改善箇所説明図

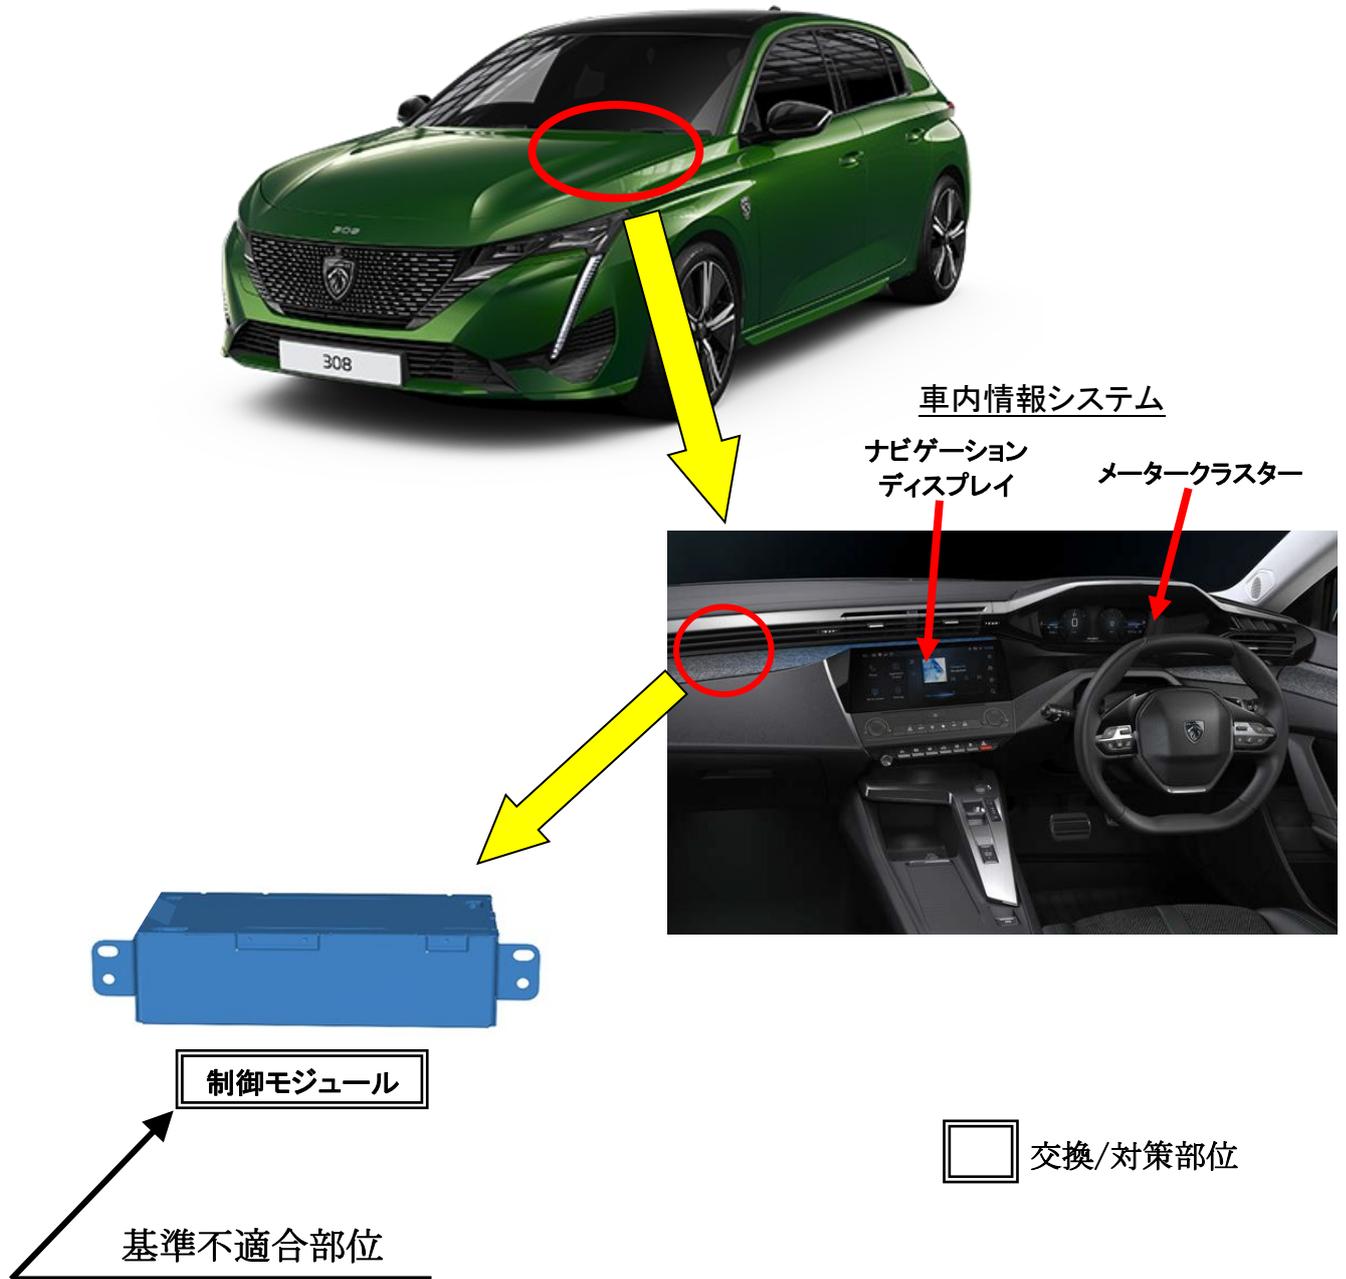
〔 車内情報システム(ナビゲーション、オーディオ等の統合システム)において、制御プログラムが不適切なため、ナビゲーションディスプレイとメータークラスターが消灯し、速度の確認が出来なくなるおそれがある。 〕

全車両、車内情報システムの制御プログラムを対策仕様に更新する。なお、改善のためのプログラムの書き換えは、対象車両へ遠隔配信にて配信し、使用者自身でインストールしてもらう。

識別 : 作業完了車は、液晶モニターの設定画面で表示させることが出来るシステムバージョンが、NHJ.1.20.93.xx 以上であることにより識別する。
